CADANGAN PEMBINAAN PROJEK
BALAI BOMBA DAN PENYELAMAT BEAUFORT, SABAH
KPKT/CPPCSB/802/48

LAPORAN KAWALAN KUALITI
PERUNDING ARKITEK
Disember 2020

i) Aras Kemasan Lantai (FFL) pada bahagian Anjung.

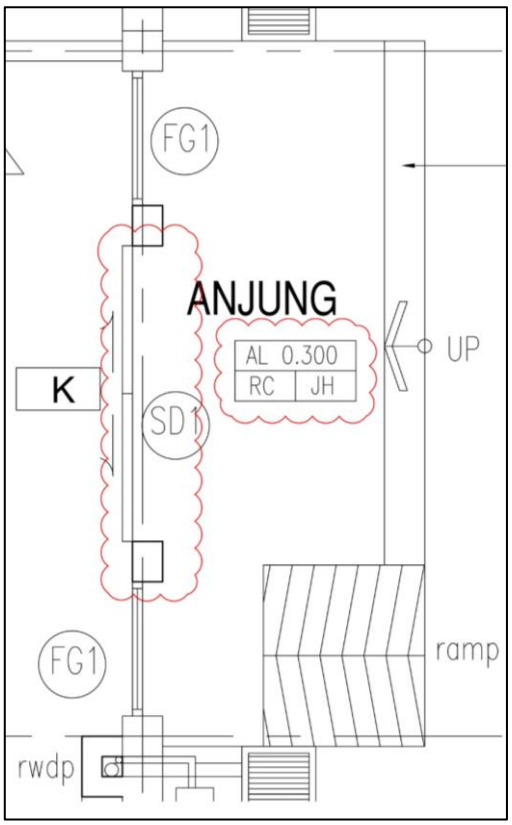
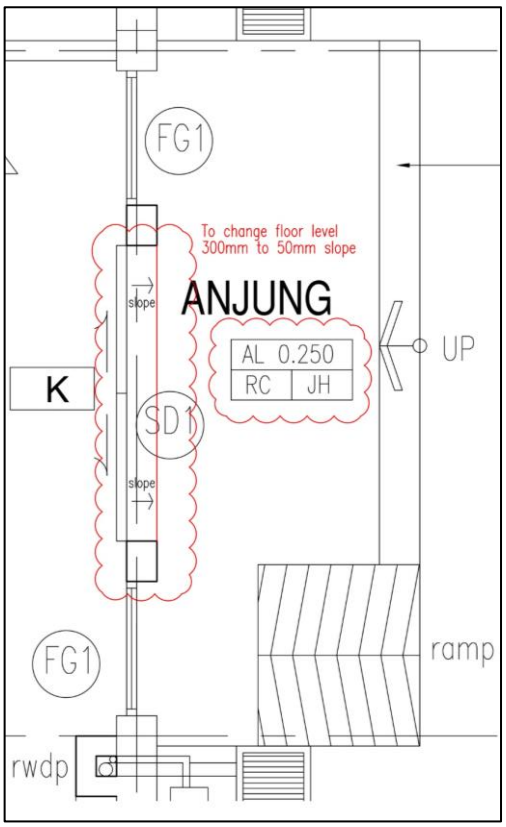
Cadangan:
Dipinda daripada sama aras dengan Ruang Lobi kepada *slope* 50mm (lebih rendah).

Ulasan:
Bagi mengatasi kemungkinan berlakunya tempias dan takungan air hujan di Anjung yang boleh menyebabkan limpahan ke bahagian dalaman ruang Lobi.

ii) *Floor Trap* di kawasan Laman

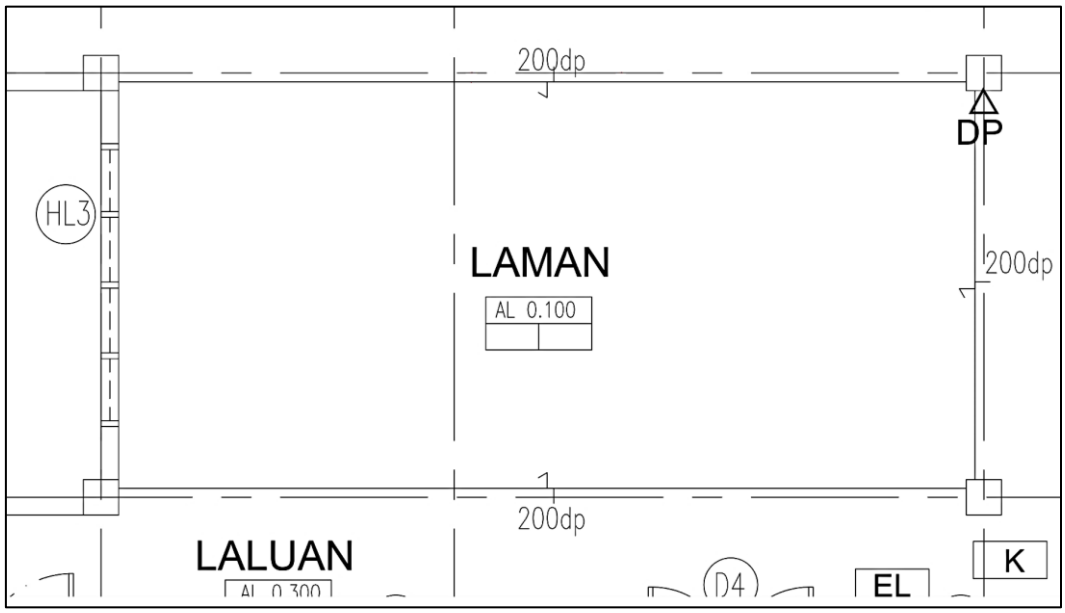
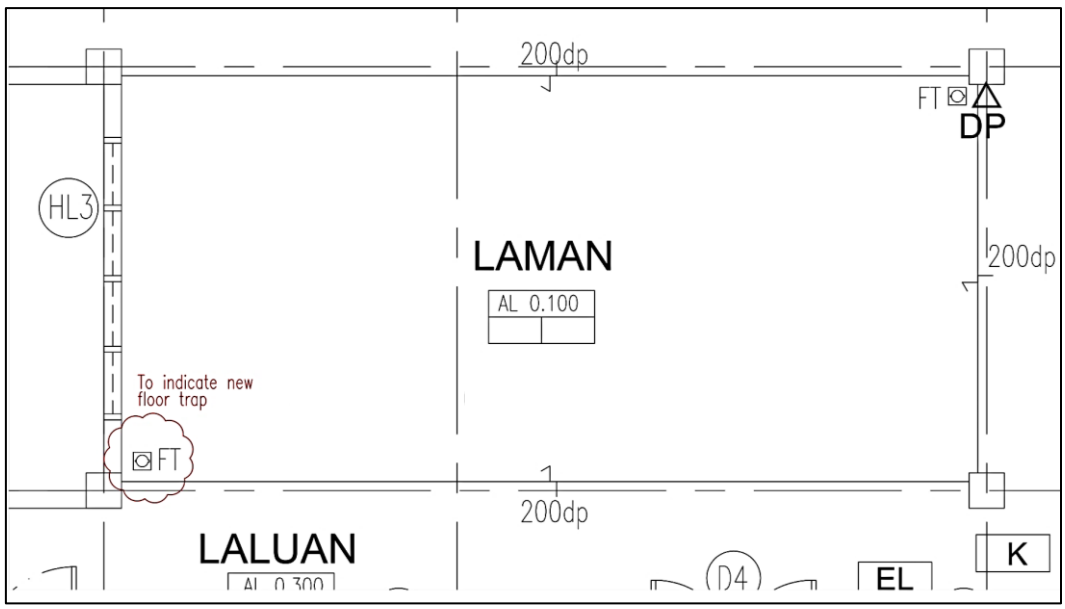
Cadangan:
Diadakan *Floor Trap* yang sebelum ini tiada dalam rekabentuk.

Ulasan:
Bagi sebarang keperluan untuk pengaliran air sekiranya kerja pembersihan atau mencuci ruang Laluan dan ruang sekitarnya dilakukan.

iii) *Sliding Window* di Bilik Kawalan

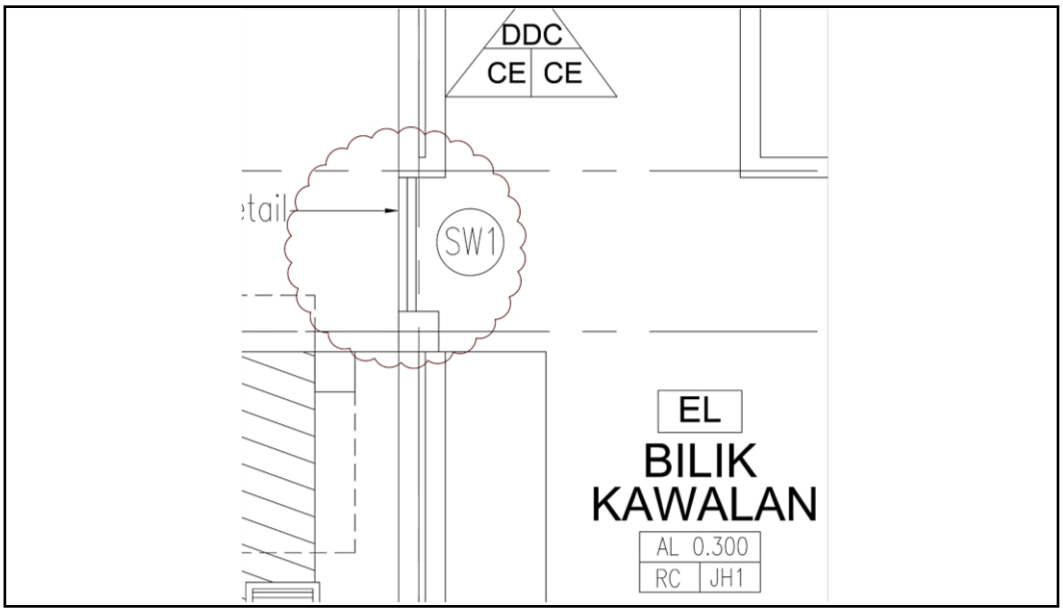
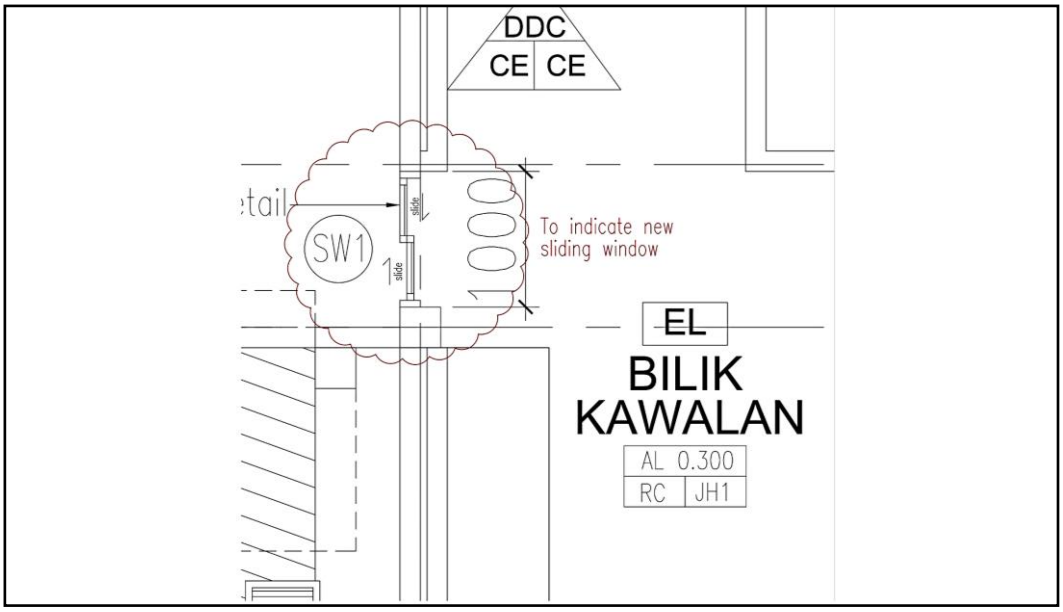
Cadangan:
Saiz dan perincian tingkap ditambahbaik.

Ulasan:
Untuk lebih praktikal dan bersesuaian dengan kelebaran bukaan pada dinding serta kedudukan petugas.

iv) *Counter Top Glass* di Kaunter Pejabat Operasi

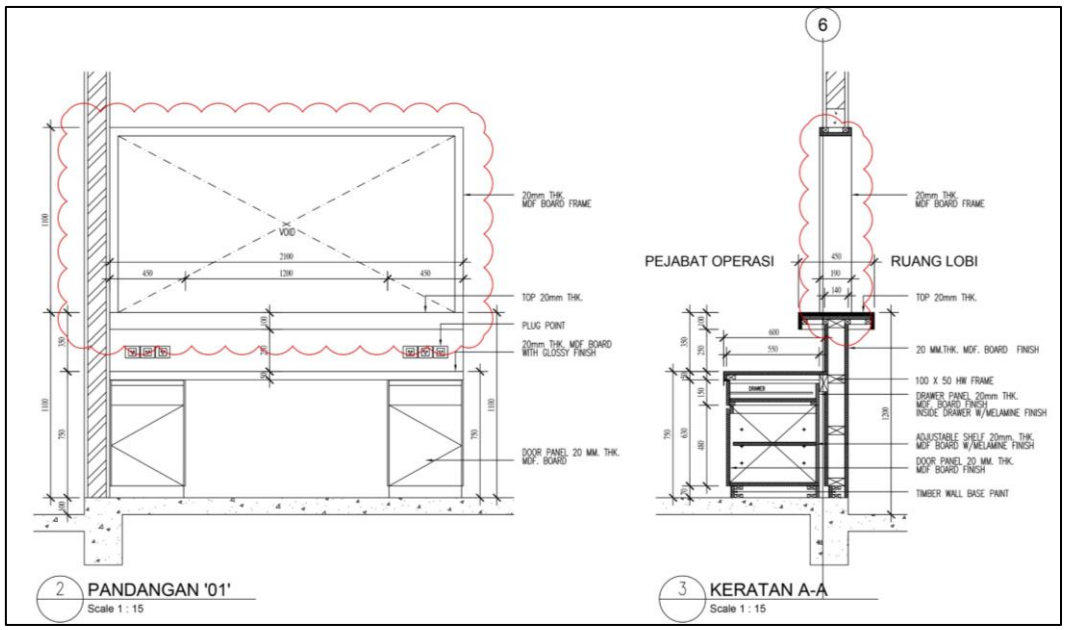
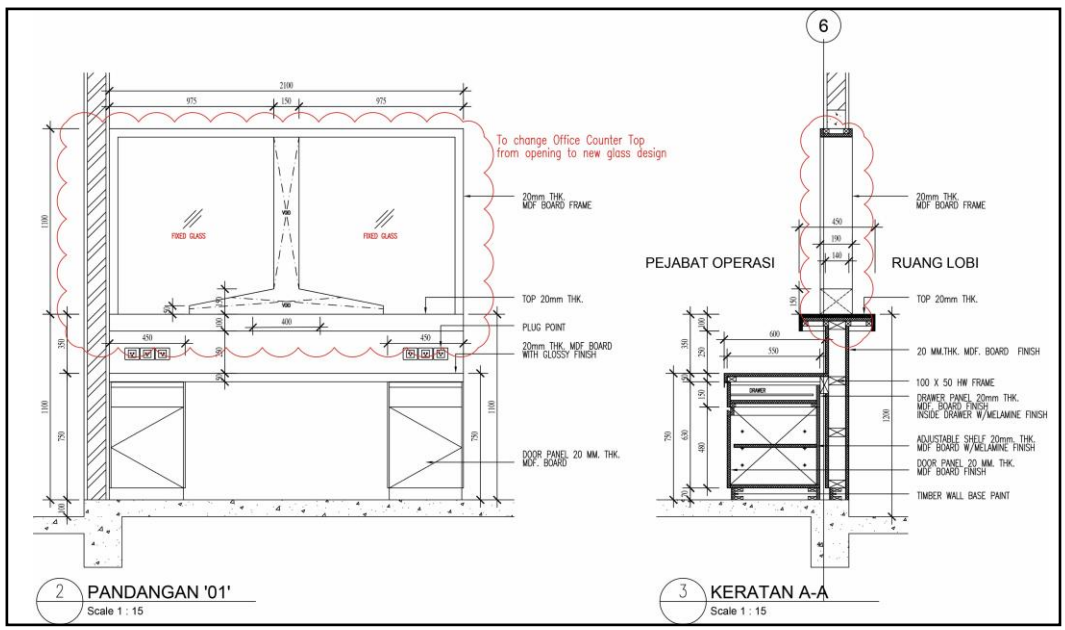
Cadangan:
Daripada hanya bukaan kepada tambahan *Glass*

Ulasan:
Bagi ciri keselamatan dan praktikaliti yang lebih baik untuk urusan di Kaunter.

vii) Kemasan Lantai di Bilik *Gymnasium*

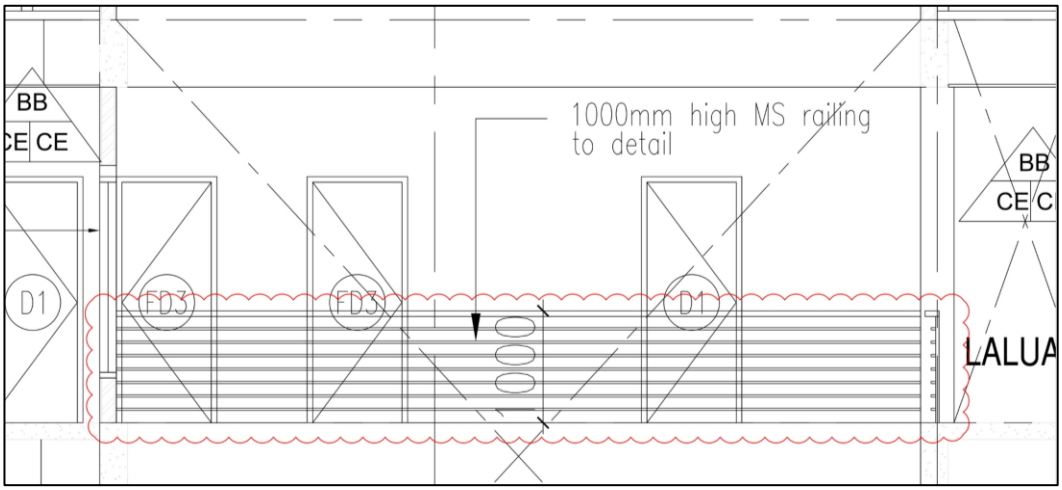
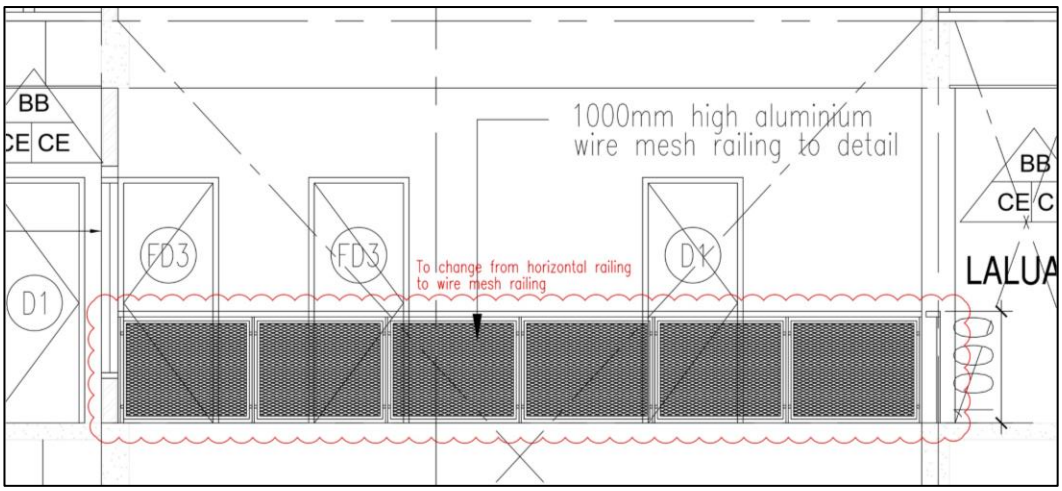
Cadangan:
Ditukar daripada *Homogeneous Tiles* kepada *Heavy Duty Vinyl Flooring.*

Ulasan:
Bagi mengatasi masalah kerosakan kemasan lantai, praktikaliti dan memberi kesan akustik yang lebih baik terutama di ruang bahagian aras bawah.
